東通原子力発電所1号炉審査資料	
資料番号	A1-CA-0086(改1)
提出年月日	2021年4月8日

東通原子力発電所 基準地震動の策定のうち
プレート間地震の地震動評価について
(コメント回答)

2021年4月8日
東北電力株式会社

審査会合におけるコメント

4.1 プレート間地震の検討用地震 (9) 基本震源モデル

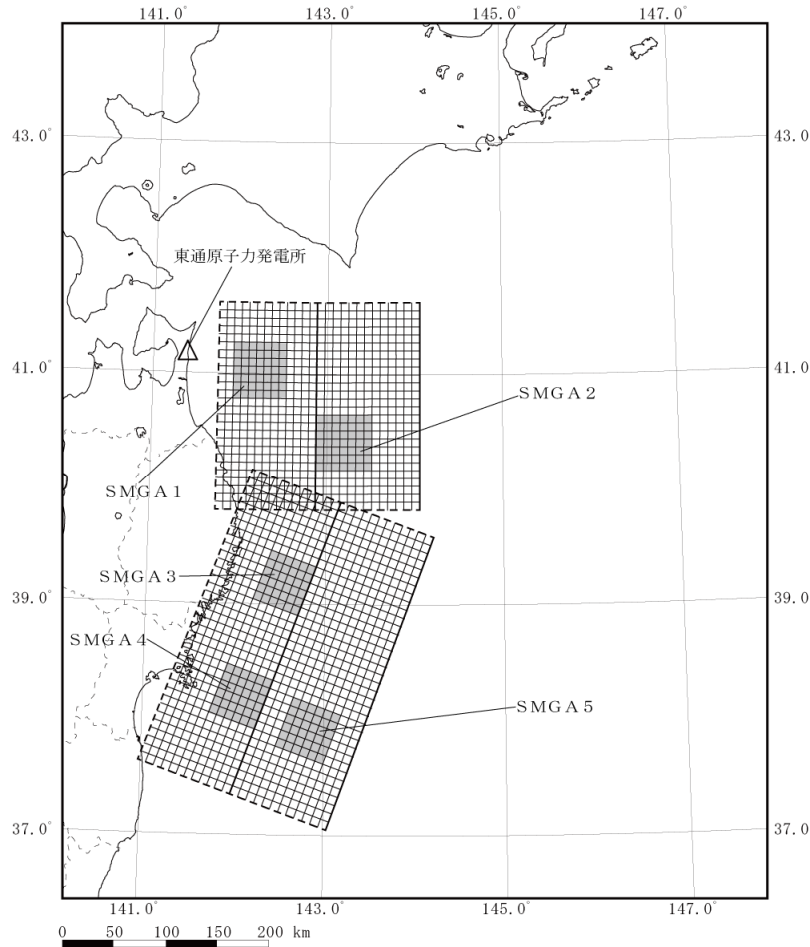
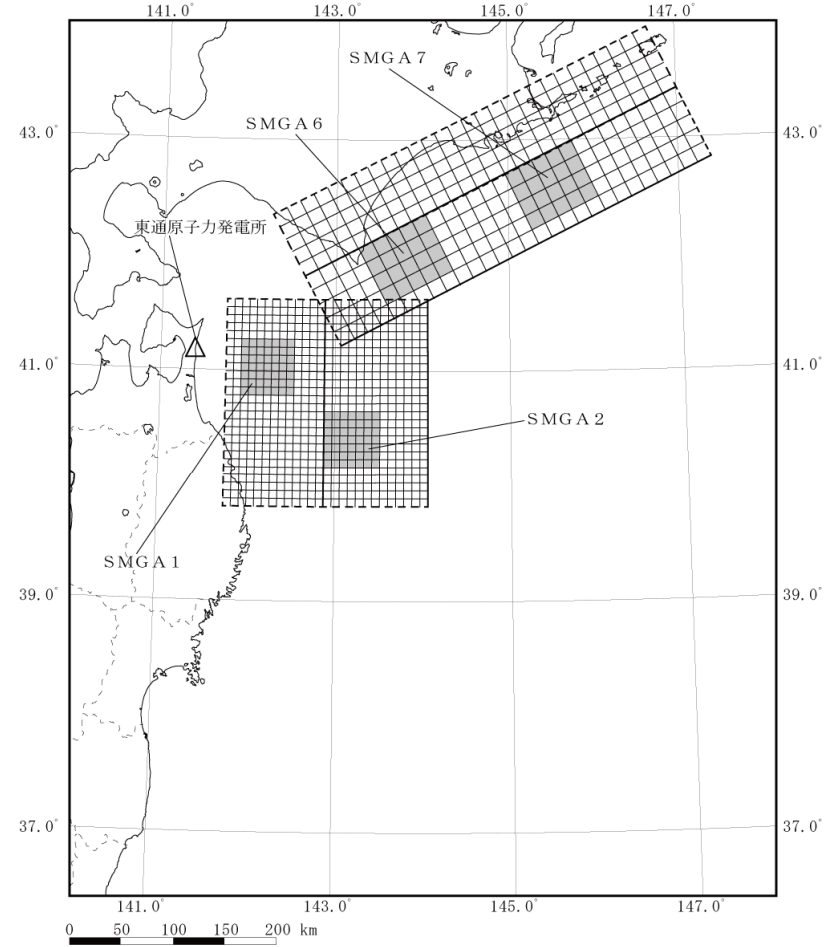
No.	コメント時期	コメント内容	今回ご説明資料の掲載箇所
S175	2020年10月2日 第902回審査会合	プレート間地震の地震動評価フローについて、各種調査と検討用地震の選定の関係が理解できるように説明を充実させること。	本資料 p.15, 26～28
S176	2020年10月2日 第902回審査会合	プレート間地震(M9)の震源モデルについて、三陸沖北部から宮城県沖にかけて南側に連動するモデルとしているが、長周期の影響等を踏まえ、千島弧側に連動するモデルについての評価も行うこと。	本資料 p.28, 33～43, 46, 47, 49, 50, 57～61, 68～75 補足説明資料 p.25～27, 29, 32
S177	2020年10月2日 第902回審査会合	プレート間地震の検討用地震(M9)のSMGAの位置の不確かさについて、偶然的な不確かさの考え方にに基づき、東西方向に加え南北方向も検討すること。	本資料 p.41～43, 65～67, 71～75
S178	2020年10月2日 第902回審査会合	プレート間地震の検討用地震の震源モデル(M9)について、内閣府(2020)による日本海溝(三陸・日高沖)モデルの強震動生成域と位置関係について比較しているが、パラメータ等についても、可能な範囲で定量的に比較検討すること。	本資料 p.48
S179	2020年10月2日 第902回審査会合	プレート間地震の経験的グリーン関数法の評価において、要素地震選定の適切性や統計的グリーン関数法との評価結果の差について説明すること。	本資料 p.50, 52 補足説明資料 p.13～22, 31
S189	2021年2月5日 第934回審査会合	検討用地震の断層モデルの地震動評価においては、加速度波形に加え、速度波形も示すこと。	本資料 p.64, 67, 70, 73

➤ 以上により設定した検討用地震(東北地方太平洋沖型地震)の基本震源モデルの断層面を示す。
